**ПАСПОРТ
ДОСТУПНОСТИ ОБЪЕКТА
СОЦИАЛЬНОЙ ИНФРАСТРУКТУРЫ
НА ДОСТУПНОСТЬ ДЛЯ ИНВАЛИДОВ
И МАЛОМОБИЛЬНЫХ ГРУПП НАСЕЛЕНИЯ**
(Заключение по обследованию объекта социальной инфраструктуры)

Муниципальное автономное дошкольное образовательное учреждение
Тюменского муниципального района
Боровский детский сад «Журавушка» общеразвивающего вида с
приоритетным осуществлением деятельности по познавательно-
речевому направлению развитию детей (корпус №2)
Тюменская область, Тюменский район, р.п. Боровский,
ул. Максима Горького, д.1

ПАСПОРТ ДОСТУПНОСТИ
объекта социальной инфраструктуры (ОСИ)
№ 127-00

АКТ ОБСЛЕДОВАНИЯ № 518
объекта социальной инфраструктуры
К ПАСПОРТУ ДОСТУПНОСТИ ОСИ
№ 127-ОО

Фотография №1

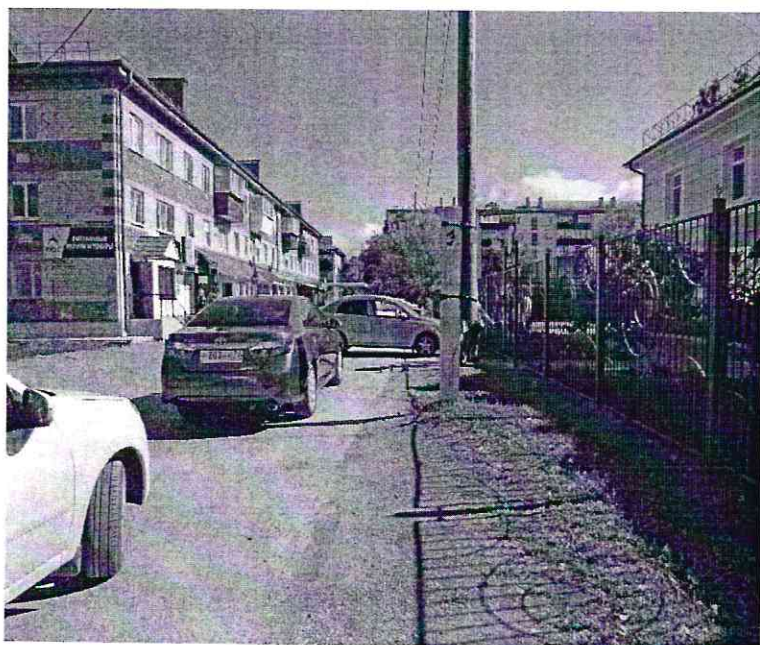
Другое (в том числе дополнительная информация о путях движения к объекту):
пешеходный путь на участке к объекту размещен на одном уровне с проезжей частью (отсутствует выделенный от проезжей части пешеходный тротуар), которые между собой не разделены дорожной разметкой, что не обеспечивает безопасность дорожного движения (фото №№ 1,2).

Фотография №3

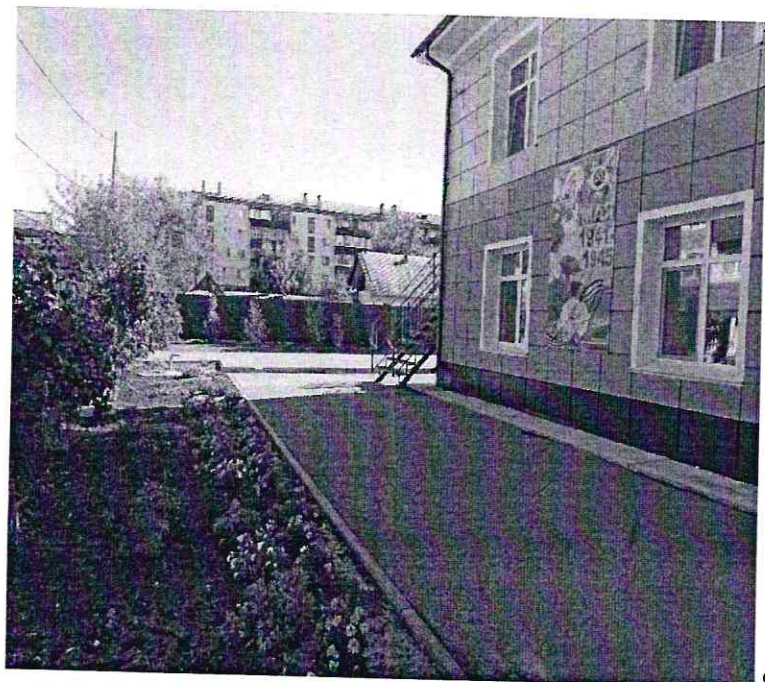
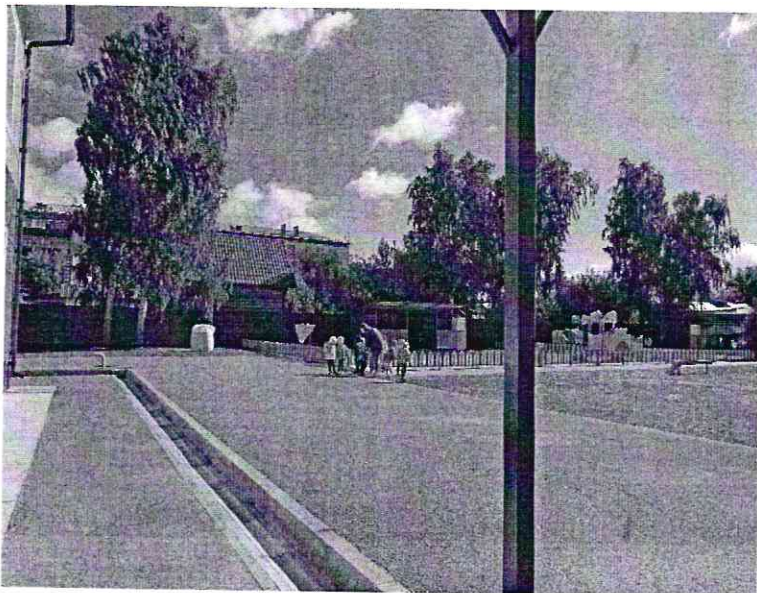
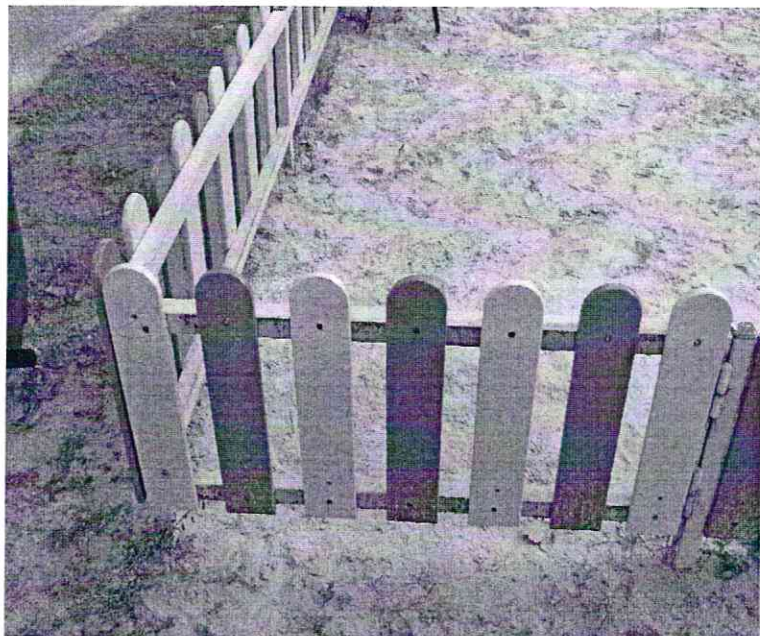
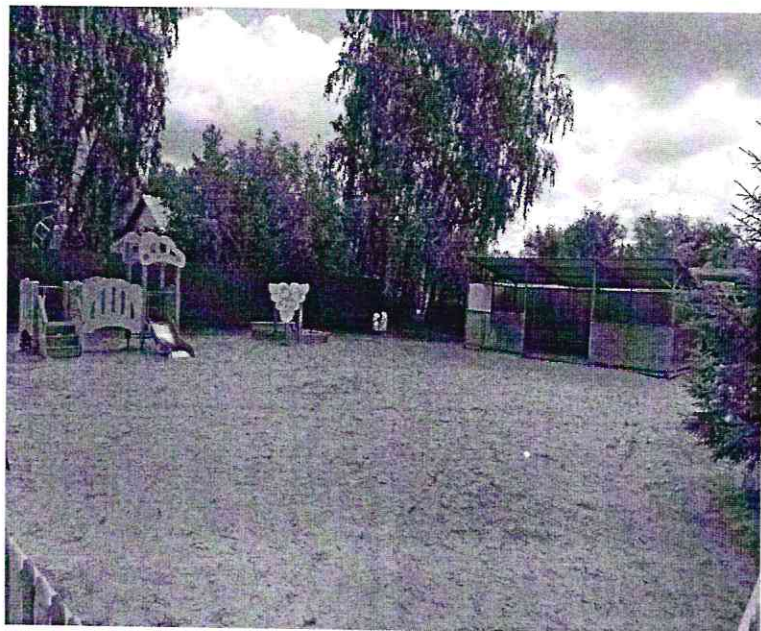
1.1	Вход (входы) на территорию	есть	-	3,4	- входная калитка не выделена контрастным цветом; - перед калиткой отсутствует тактильно-контрастный указатель; - отсутствует информация об объекте.	К,О,С,Г,У	- контур калитки выделить контрастным цветом с обеих сторон; -обустроить наземный тактильно-контрастный указатель, выполняющий функцию предупреждения, с обеих сторон калитки за 0,3м до препятствия при открывании калитки от себя, на ширину калитки при открывании на себя, глубиной 0,5-0,6м; - установить информационную вывеску.	Текущий ремонт

1.2	Путь (пути) движения на территории	есть	-	5-12	-на пешеходном пути расположен наземный водоотводный лоток на котором отсутствует дренажная (водоприемная) решетка.	К,О,С,Г,У	- установить дренажную решетку на водоотводном лотке, ребра дренажной решетки размещенные на путях движения МГН расположить перпендикулярно направлению движения с шириной просветов ячеек не более 0,013м,	Текущий ремонт

Фотография №14

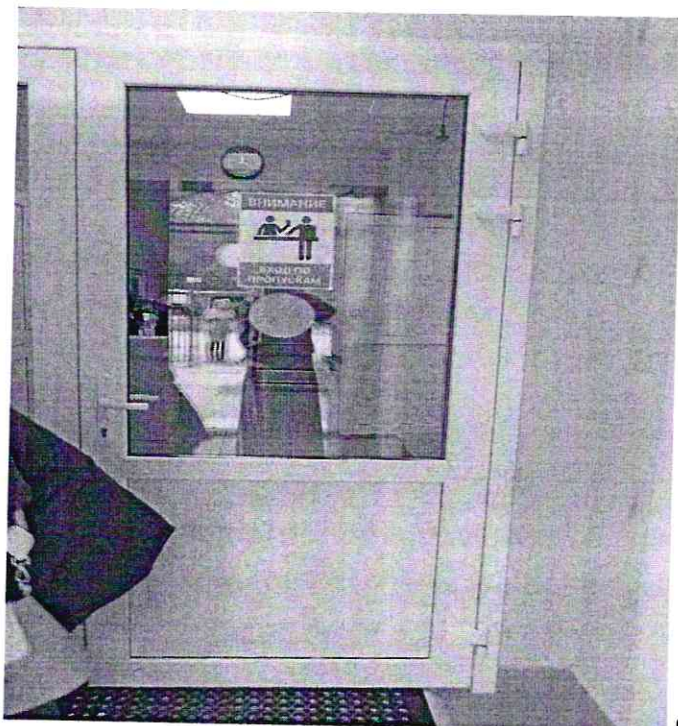
2.3	Входная площадка (перед дверью главного входа)	есть	-	14	-размещение наземных предупреждающих тактильно-контрастных указателей не соответствует требованиям СП 59.13330-2016; -высота входной площадки более 0,015м; -контур не выделен контрастным цветом; -противоскользящее покрытие обеспечено не на всей горизонтальной поверхности.	К,О,С,Г,У	-обустроить наземные предупреждающие тактильно-контрастные указатели глубиной 0,5-0,6м на расстоянии 0,3м от края проступи площадки; -край (проступь) площадки выделить контрастным цветом за 0,03-0,04м от края проступи площадки шириной 0,08-0,1м.; -предусмотреть противоскользящее покрытие по всей горизонтальной поверхности.	Текущий ремонт

Фотография №17

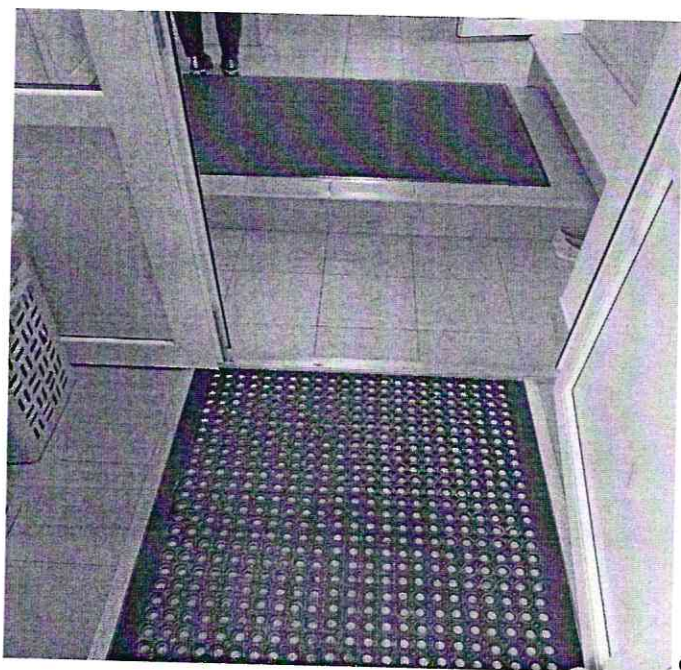
2.4	Дверь (входная наружная, внутренняя главного входа)	есть	-	16,17	-размещение информационной таблички с использованием шрифта Брайля не соответствует требованиям СП 59.13330.2016; - на информационной таблички с наименованием учреждения, дублированной шрифтом Брайля отсутствует необходимая информация дублированная шрифтом Брайля – № телефона,	С, К, О, Г,У	-разместить информационную табличку с использованием шрифта Брайля перед входом в здание рядом с дверью со стороны дверной ручки на высоте от 1,2м до 1,6м; -заменить информационную	Текущий ремонт

3.1	Коридор (вестибюль, галерея, балкон, фойе)	есть	1эт 1,7 2эт 1	17-20	- отсутствует информационная табличка (оказание ситуационной помощи); -перед входной дверью присутствует одиночная ступень; -выделение контура одиночной ступени контрастным цветом не соответствует требованиям СП 59.13330.2016; -одиночная ступень не продублирована пандусом; -отсутствуют опорные поручни.	К, О, С, У, Г	- установить информационную табличку (оказание ситуационной помощи); -контур (проступь) одиночной ступени выделить контрастным цветом за 0,03-0,04м от края проступи шириной 0,08-0,1м; -установить опорный поручень с одной стороны ступени на высоте 0,5 м в соответствии с требованиями ГОСТ Р 51261-2017; -предусмотреть оказание ситуационной помощи.	Текущий ремонт, индивидуальное решение с ТСР, организационные мероприятия

Фотография №21

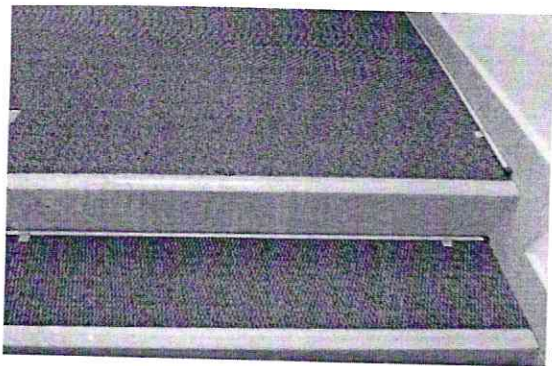
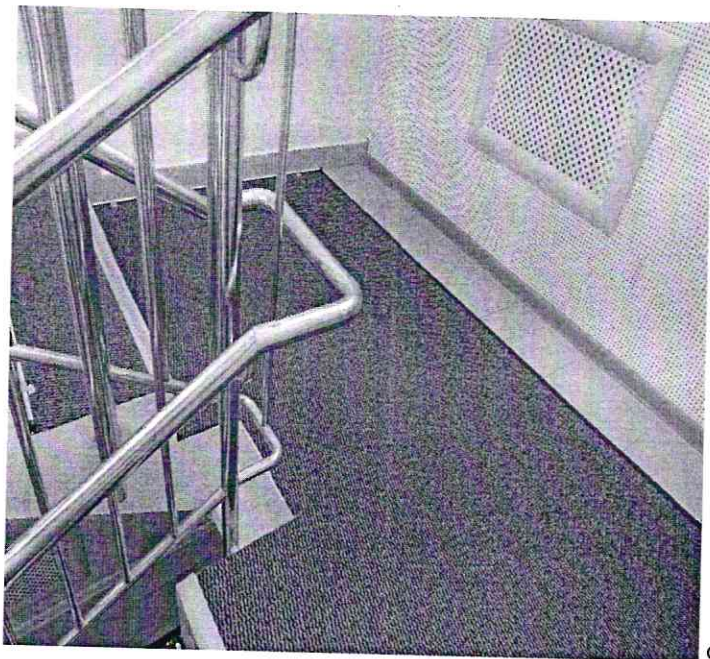
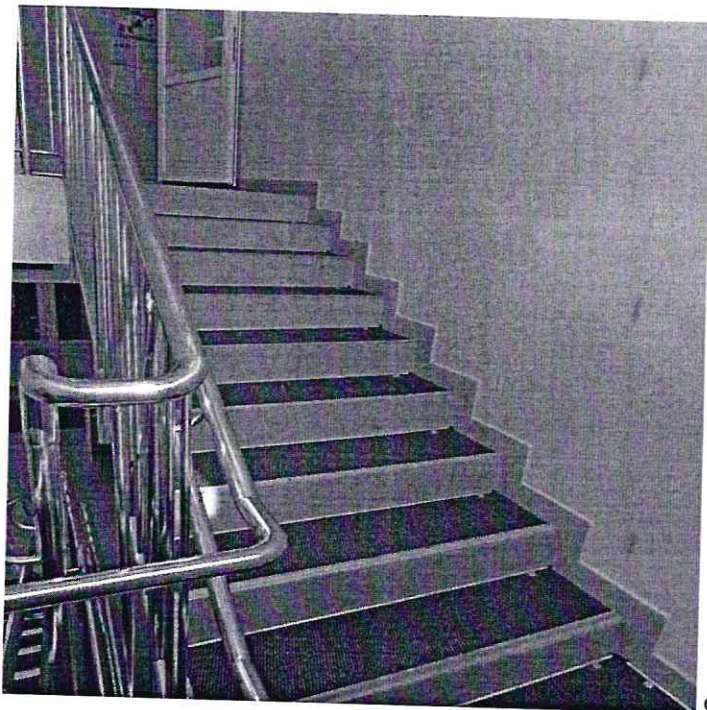
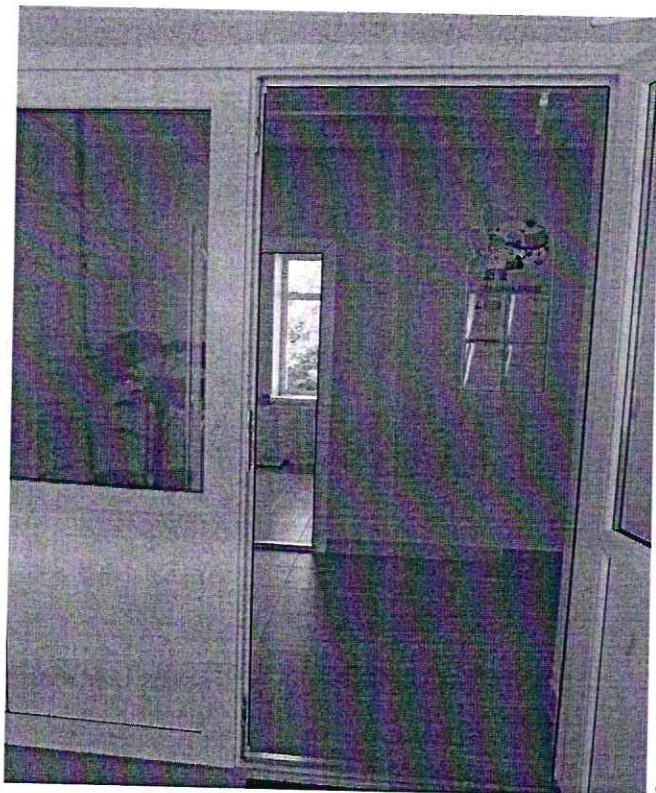
3.2	Лестница (внутри здания)	есть	II, IV	21-25	- отсутствует второй поручень на межэтажных лестницах; - выделение краевых ступеней (проступь) лестничных маршей не соответствует требованиям СП 59.13330.2016; - отсутствуют информационные тактильные знаки (пиктограммы).	К, О, С, Г, У	- установить второй пристенный поручень в соответствии с ГОСТ Р 51261-2017; - предусмотреть выделение контрастным цветом краевых ступеней (проступи) каждого лестничного марша за 0,03-0,04м от края проступи шириной 0,08-0,1м.; - установить информационные тактильные знаки (пиктограммы); - при необходимости предусмотреть	Текущий ремонт, организационные мероприятия
